Vorhabenbezogener Bebauungsplan „Photovoltaikanlage Breitenbrunn-Loppenhausen“, Gemeinde Breitenbrunn

Frühzeitige Beteiligung der Behörden und sonstiger Träger öffentlicher Belange
gem. § 4 Abs. 1 BauGB

Vorhabenbezogener Bebauungsplan „Photovoltaikanlage Breitenbrunn - Lopenhausen“, sowie dazugehörige Änderung des Flächennutzungsplanes; Gemeinde Breitenbrunn

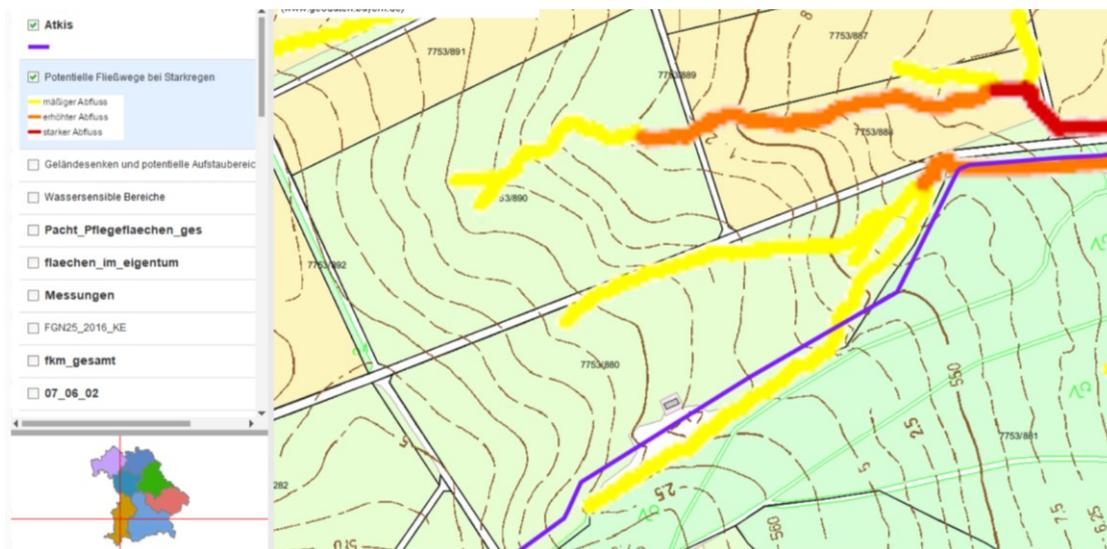
Innerhalb des Geltungsbereiches des Bebauungsplanes für die Sonderfläche (PV-Anlage) sind keine Gewässer vorhanden. Innerhalb dieser Fläche (Fl.Nr. 890) gibt es jedoch potenzielle Fließwege bei Starkregen (siehe Abbildung). Bei Starkniederschlägen muss somit mit Überflutungen in diesen Bereichen des Vorhabens gerechnet werden.

Die betroffenen Einzäunungen der geplanten Solaranlage sind daher in diesen Bereichen so auszubilden, dass diese auch bei auftretendem Treibgut im Hochwasserfall (Verklauungsgefahr) keine Abflussbehinderung erzeugen. Der vorgesehene Abstand Unterkante Zaun zu Geländeoberfläche von ca. 0,15 m erfüllt aus fachlicher Sicht diese Anforderung. Wasserempfindliche Anlagen oder Anlagenteile sind in den o.g. Bereichen so zu platzieren und auszubilden, dass diese vor Überflutungen geschützt sind.
